1
מהדורה
למכרז

חגי כ"ץ
שרותי הנדסה
052-7203680

תחנת שאיבה נאות אריאל
תכנית גג במפלס +3.00

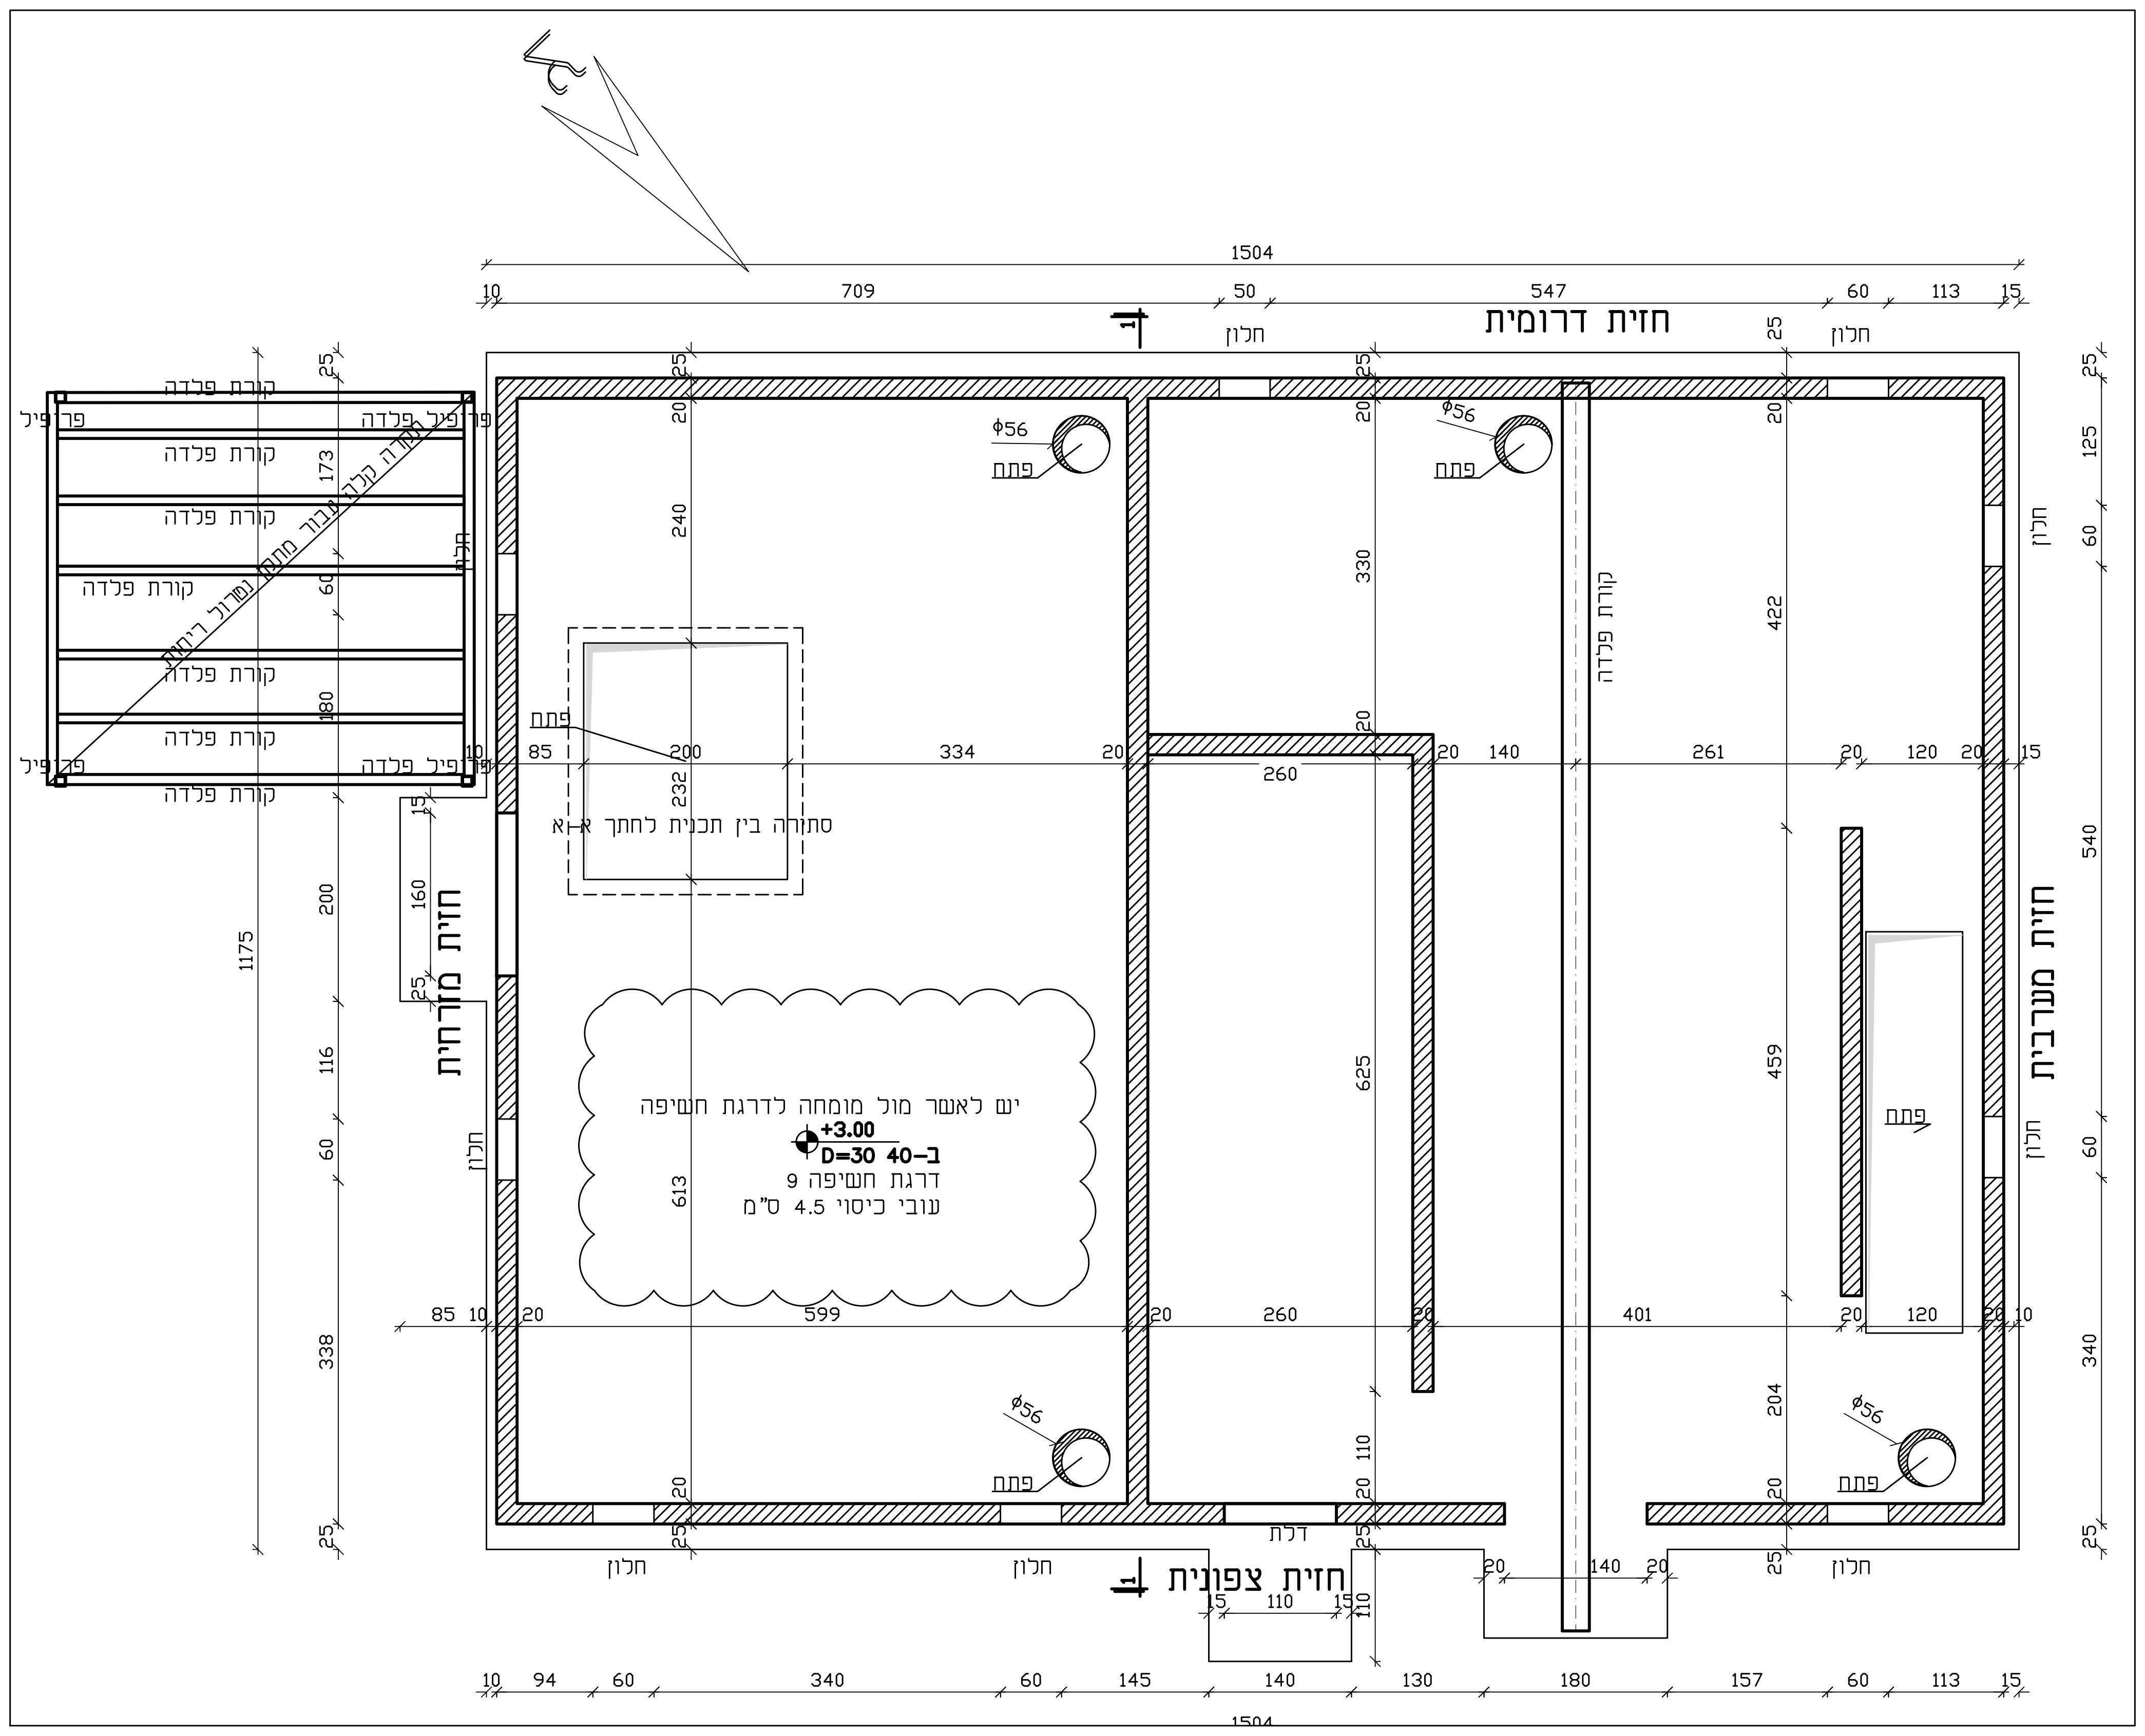
חזית דרומית
חזית צפונית
חזית מזרחית
חזית מערבית
חלון
דלת
פתח
ϕ56
קורת פלדה
פרופיל פלדה
פרופיל
סתירה בין תכנית לחתך א–א
יש לאשר מול מומחה לדרגת חשיפה
+3.00
ב–40 D=30
דרגת חשיפה 9
עובי כיסוי 4.5 ס"מ
1504
709
50
547
60
113
15
10
94
340
145
140
130
180
157
1175
334
599
260
261
401
625
422
459
204
330
240
232
613
540
340
125
110
120
20
25
85
200
160
116
173
180
